リコール届出一覧表

リコール届出日：令和6年12月19日

リコール届出番号	外-3905	リコール開始日	準備出来次第
届出者の氏名又は名称	ボルボ・カー・ジャパン株式会社 代表取締役社長 不動 奈緒美 <div style="float: right; border-left: 1px solid black; border-right: 1px solid black; padding: 0 5px; margin-left: 10px;"> 製作国：スウェーデン 製作者名：ボルボ </div> <p style="text-align: right; margin-top: 5px;">問い合わせ先：ボルボ・カスタマー・センター 0120-55-8500</p>		
不具合の部位（部品名）	制動装置（ブレーキペダル）		
基準不適合状態にあると認める構造、装置又は性能の状況及びその原因	ブレーキペダルとブレーキブースターに連結するシャフトにおいて、部品製造機器の設定が不適切なため、当該シャフトの結合部が仕様どおりに組み付けられていないものがある。そのため、使用過程で結合部のネジが緩むことによりブレーキペダルの操作感が変化すると共に異音が発生する場合がある。そのままの状態で使用を続けると、最悪の場合、結合部が外れ、ブレーキペダルでの操作ができなくなるおそれがある。		
改善措置の内容	全車両、シャフトの結合部を正規な仕様に組み付け直す。		
不具合件数	国内：0件	事故の有無	国内：なし
発見の動機	スウェーデン本国からの情報による。		
自動車使用者及び自動車特定整備事業者に周知させるための措置	<ul style="list-style-type: none"> ・使用者：ダイレクトメール又は電話等にて通知する。 ・自動車特定整備事業者：日整連発行の機関誌に掲載する。 ・弊社のインターネットホームページへ掲載する。

改善箇所説明図

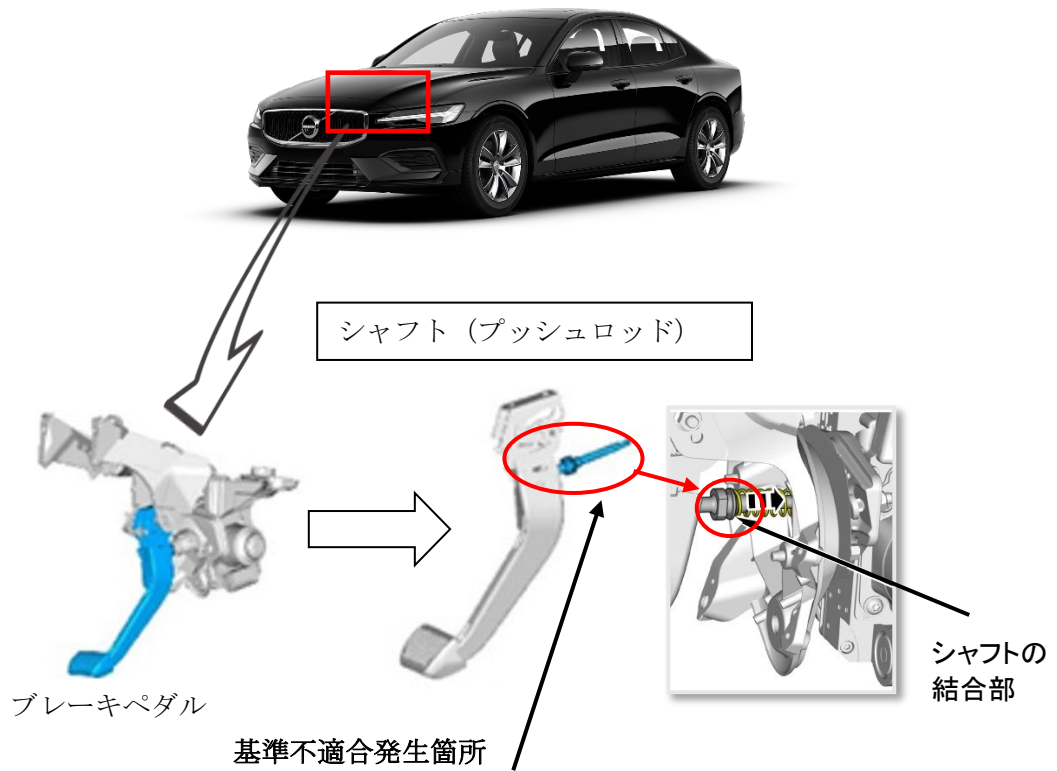
ブレーキペダルとブレーキブースターに連結するシャフトにおいて、部品製造機器の設定が不適切なため、当該シャフトの結合部が仕様どおりに組み付けられていないものがある。そのため、使用過程で結合部のネジが緩むことによりブレーキペダルの操作感が変化すると共に異音が発生する可能性がある。そのままの状態で使用を続けると、最悪の場合、結合部が外れ、ブレーキペダルでの操作ができなくなるおそれがある。

全車両、シャフトの結合部を正規な仕様に組み付け直す。

作業完了車は、助手者席側ドアロアヒンジ取り付けボルト（下側）の頭に白ペンを塗布する。
